# 美浜発電所1号機における非常用ディーゼル発電機の故障に係る 関西電力からの報告に対する評価について

平成25年5月8日  
原子力規制委員会

# 美浜発電所1号機 非常用ディーゼル発電機の過給機故障について

# 美浜発電所1号機 A-非常用ディーゼル発電機の過給機の損傷について

### 非常用ディーゼル機関 過給機詳細図

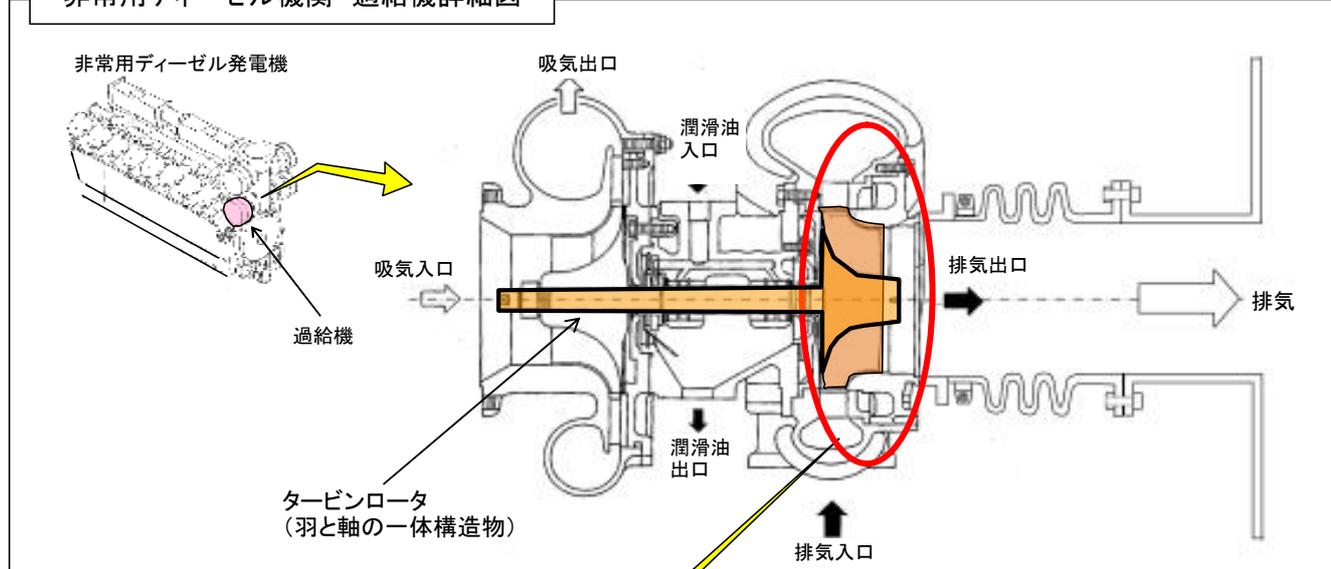
○ 当該発電機を目視可能な範囲で点検した結果、過給機<sup>※</sup>下部に複数の金属片を発見するとともに過給機出口のフランジが外れ開口部が確認された。また、ファイバースコープカメラにより過給機のタービンロータの一部が破損している可能性があることを確認。
